SAV 2015 : Ajout d'un clapet de protection pompe sur VHT 2011 et AV

Schemas Hydraulique
VHT 2011

N° plan : VHT-AUD-L34-010023_0D

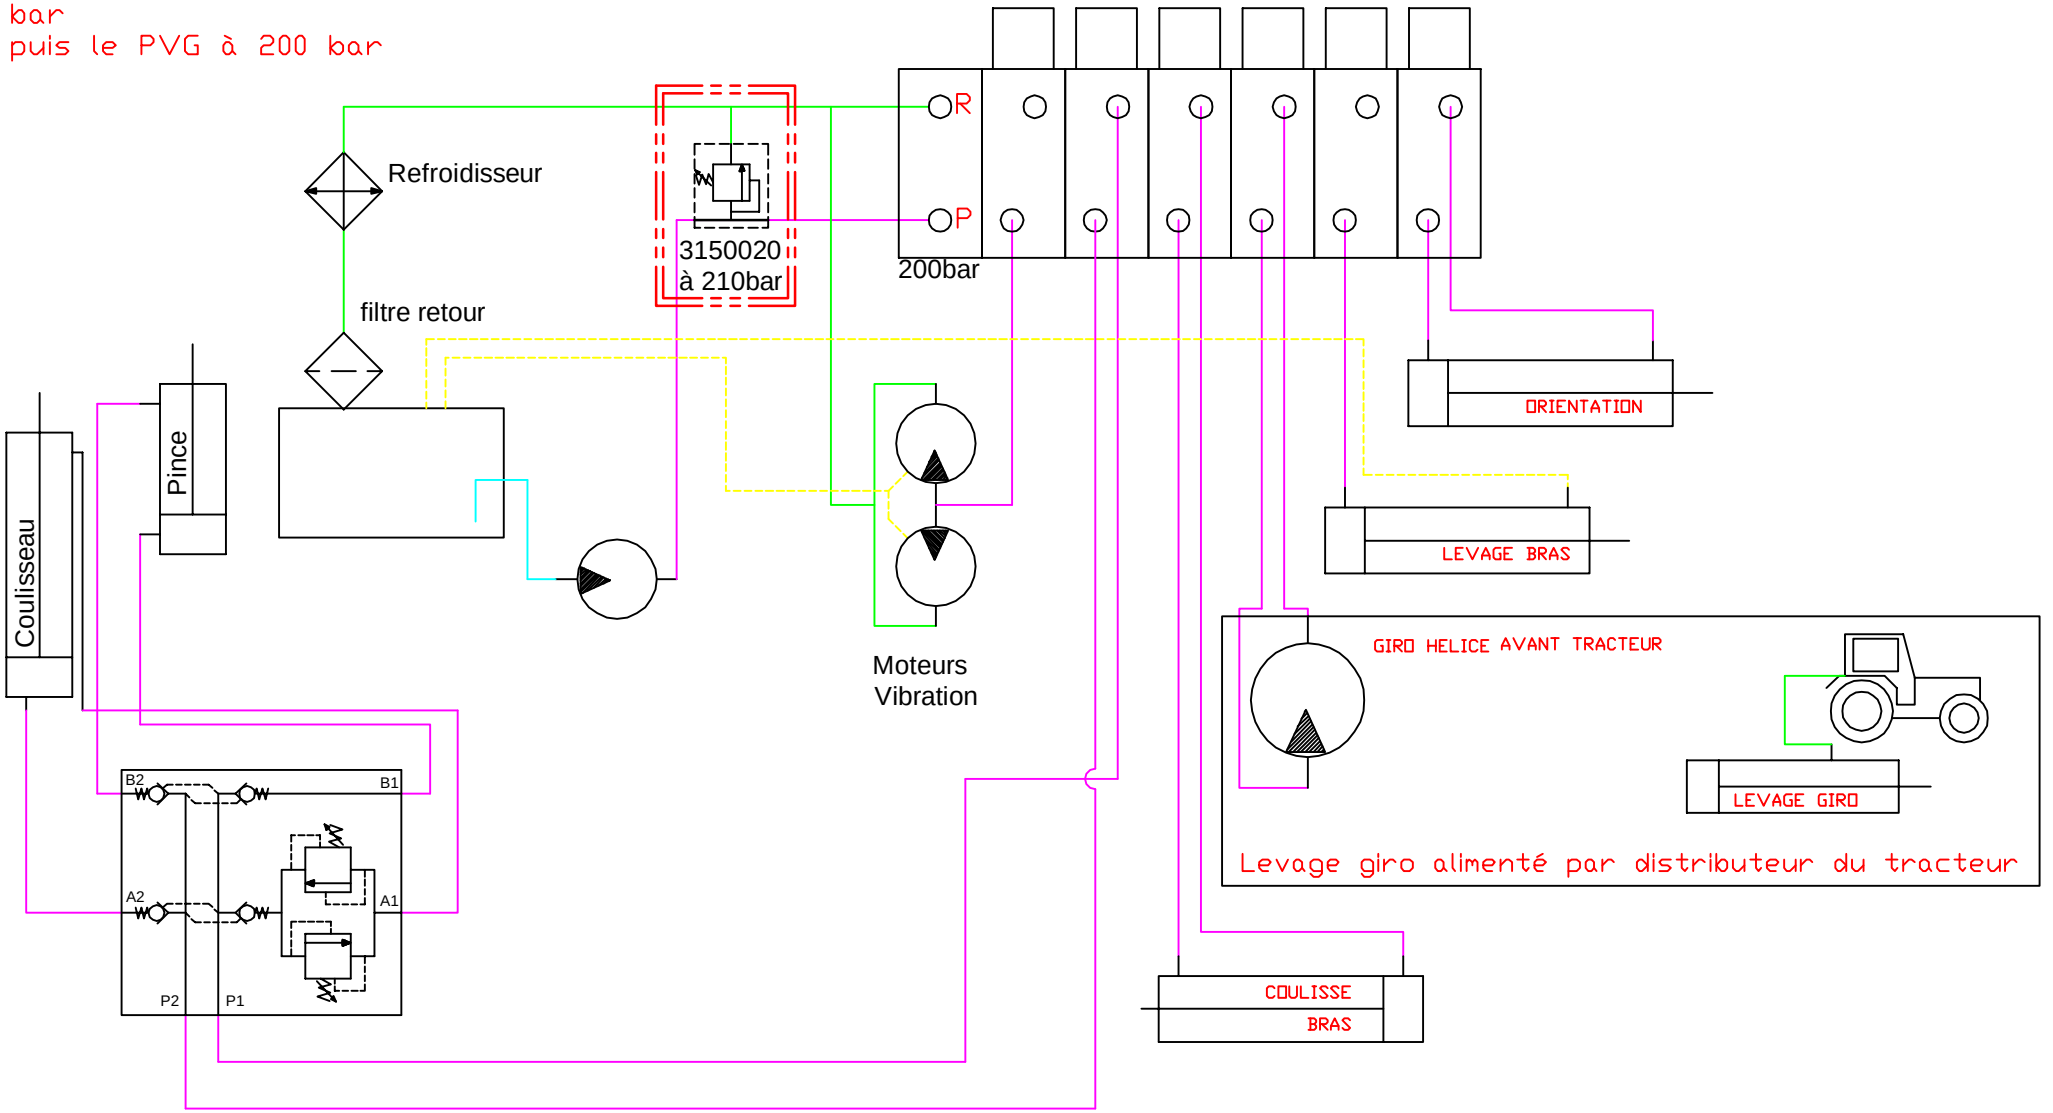
Ind.	Modification	Date	Nom	1ère saison
0D	inversion du bloc de priorité	21/07/2011	TORCATIS	
0C	ajout limiteur de pression et mano	16/02/2011	TORCATIS	
0B	Mise à jour 2009	06/08/2009	GLENAT G

A la mise en route :
Tarer le limiteur de pression à 210 bar
puis le PVG à 200 bar
